Samenvatting inspectie

Situatieschets

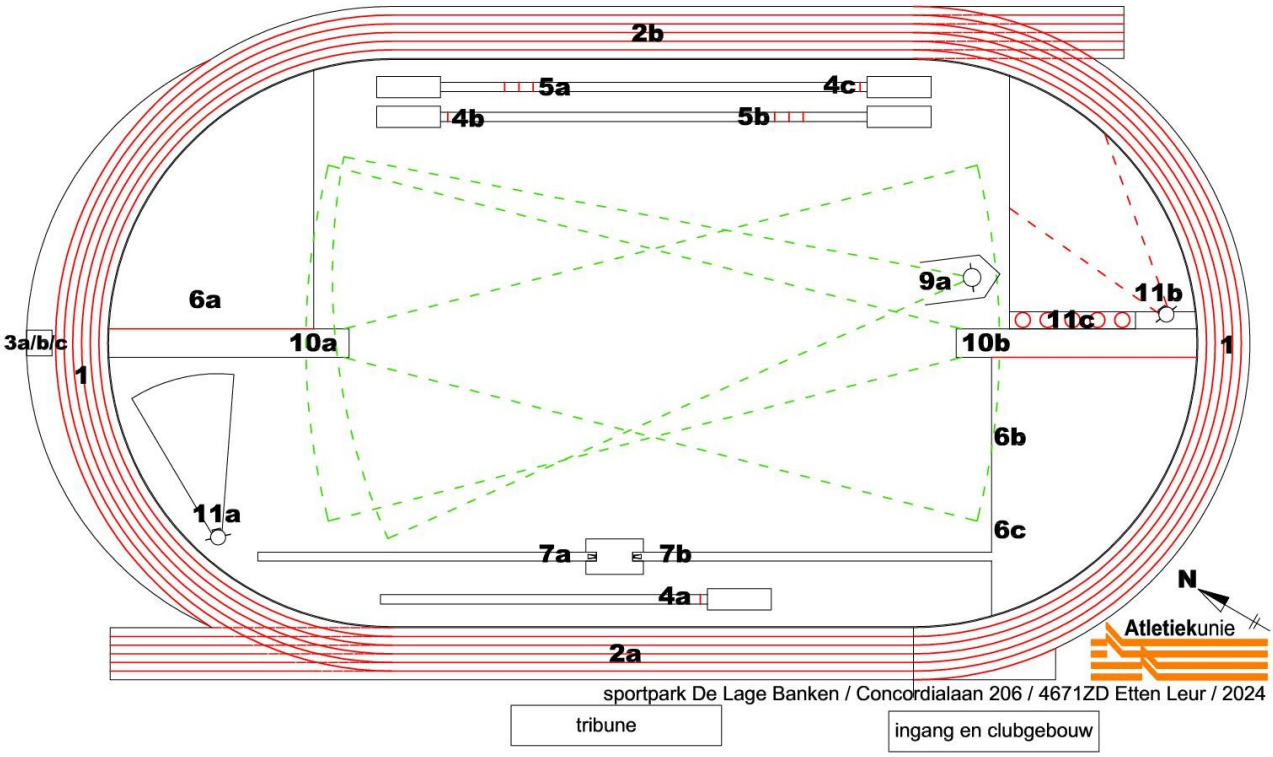
Voorziening (7)A voor polsstokhoogspringen was tijdens de inspectie niet veilig en niet wedstrijdgeschikt, maar kan veilig en wedstrijdgeschikt gemaakt worden door het correct plaatsen van de op de accommodatie aanwezige landingsmat volgens Wedstrijdreglement TR28.12 en van de staanders volgens Wedstrijdreglement TR28.1 en TR28.8 t/m 10. De veiligheid en de wedstrijdgeschiktheid zijn dan ter beoordeling van de wedstrijdleider.
